Dorferneuerung Gollhofen 5
MKZ 423 025
 Kettenbrunnen Platz,
 Rathausplatz einschließlich
 Baum mit Steinbank
 zwischen Rathaus und B 13

Bischofsbrunnenplatz
 mit Löschweiher Säuweed,
 Brunnen und Kirchsteig

M 1:1000 28.11.2022

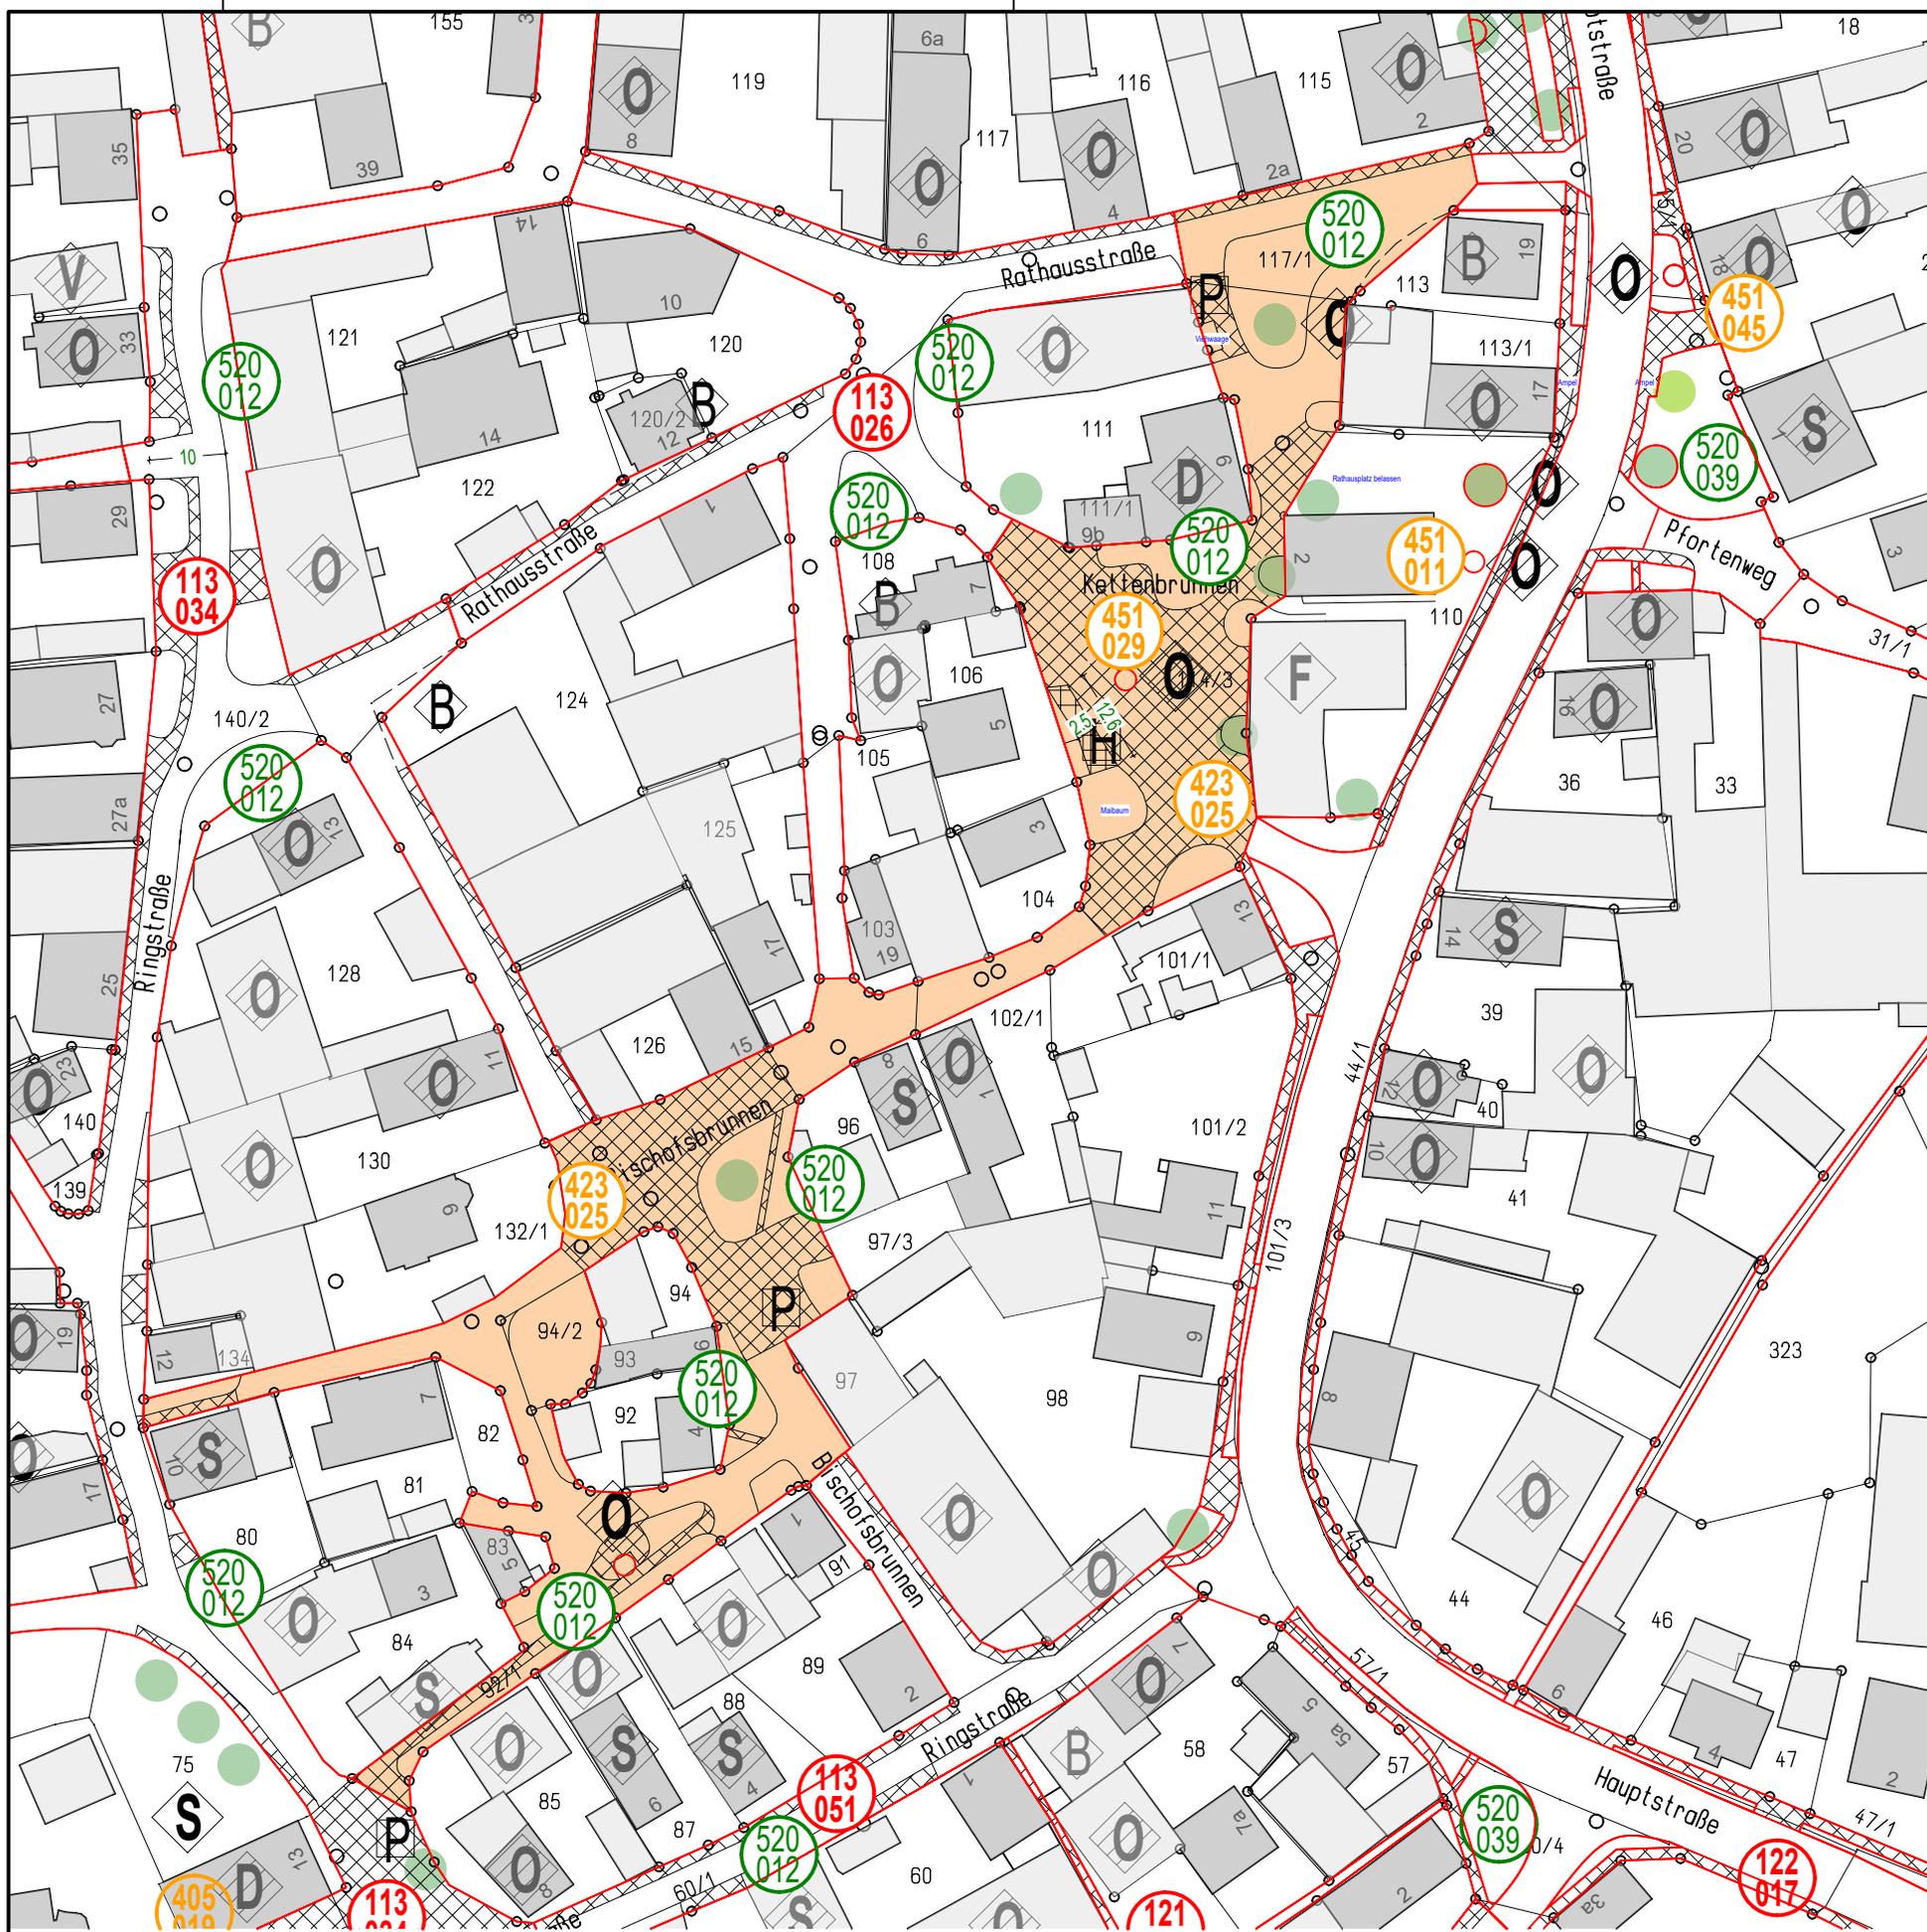
Dorferneuerung Gollhofen 5			
423025	Dorfplätze	Schlüsselprojekt	Startprojekt 2025
Kettenbrunnen Platz, Rathausplatz einschließlich Baum mit Steinbank zwischen Rathaus und B 13, Bischofsbrunnenplatz mit Löschweiher Säuweed, Brunnen und Kirchsteig		Bodendenkmal. Entscheidung zum Maibaumplatz erforderlich. Gewünscht: auf dem Kettenbrunnen. Renovierung Viehwaage?	
<i>Bearbeitungsstand 29.11.2022</i>			
<p>Zentraler Platz. Einmündung B 13 möglichst schmal. Fußweg entlang Anwesen Hauptstraße 13 direkt am Gebäude entlang. Grünzone als großzügiger Sicherheitsabstand zu B 13 und Einfahrt in den Kettenbrunnenplatz.</p>			
<p>Die Umfahrung der Bedarfsampel muß dauerhaft unterbunden werden.</p>			
<p>Durchfahrt zwischen Rathaus und Nr. 9 Gebhardt kleinstmögliche Breite (2,5 m). Grünstreifen an schmalster Stelle auf Seite Nr. 9 Gebhardt um Hausecke noch besser zu schützen?</p>			
<p>Maibaum auf Kettenbrunnenplatz neben dem Buswartehaus. Platzierung Buswartehaus prüfen.</p>

<p>Kettenbrunnen ganzen Platzbereich pflastern. Fahrstreifen evtl. durch Pflasterwechsel kennzeichnen.</p>			
<p>Parkplätze entfallen, dafür Buswartehaus. Ausgleich evtl. an Obstsammelstelle. Die vorgeschlagenen Parkplätze an der Weide an der Einfahrt zum Kettenbrunnenplatz sind nicht zu empfehlen, da gefährdeter Bereich. Hier sollten die langsame Einfahrt in den Platz und der Schutz der Fußgänger im Vordergrund stehen.</p>			
<p>Erhalt Baumbestand mit Entsiegelung und Aufweitung im Umgriff auch bei Einmündung Straße in B13 (Weide im Norden erhalten, keine Pflanzung im Süden), evtl. Ergänzungspflanzung. Evtl. aufwändigere Staudenbepflanzung.</p>			
<p>Evtl. Sitzgelegenheit nicht am Kettenbrunnen, sondern um Eiche (Bestandssituation verbessern). Bereits gepflasterten Bereich vor Rathaus belassen.</p>			
<p>Sanierung historische Steinbank um bestehenden Baum am Rathaus.</p>			
<p>Begehung Hauptstraße B 13 am 03.02.2022 (Bgm., ALE, StBA, L&S): Grenzverlauf Flur Nr. 113 an bestehenden Straßenverlauf anpassen. Gestalterische Verbindung zwischen Kettenbrunnen- und Bischofsbrunnenplatz.</p>

<p>Bischofsbrunnenplatz um alte Linde: Erhalt Baumbestand mit Entsiegelung und Aufweitung im Umgriff, Ergänzungspflanzungen. Blühstreifen bei Straßenrückbau. Sitzgelegenheit. Platzbereich pflastern. Weiterhin Parkplätze an Zehntscheune.</p>			
<p>Brunnen sanieren und gestalterisch hervorheben. Bäume erhalten (Konfi-Bäume).</p>			
<p>Kirchsteig: Grünfläche erweitern. Kirchstaffel als 1.5 m breiten Fußweg. Geländer zum Brunnen hin. Bischofsbrunnen / Kirchstaffel Gestaltung noch unklar. Nadelbäume fällen.</p>

Nichtgenutzter Bereich einer Stichstraße wird Fußweg bzw. Grünfläche.

Umplanung Säuweed gesondert (Löschweier: Mindestfüllmenge nicht bekannt, soviel wie möglich, da Hydranten nicht ausreichend. Nachfluß unerheblich, im Brandfall nicht ausreichend. Ideen: Geländer+Floß, flache Stufen, begrünter Randbereich, Überfahrbarkeit Nordwestecke zur Entschärfung Kurvenbereich).

Begehung Hauptstraße B 13 am 03.02.2022 (Bgm., ALE, StBA, L&S): Gestalterische Verbindung zwischen Kettenbrunnen- und Bischofsbrunnenplatz. Gestaltung Säuweed evtl. ähnlich Rodheim? Wasserbedarf Feuerwehr muß dann über private Gruben sichergestellt werden.
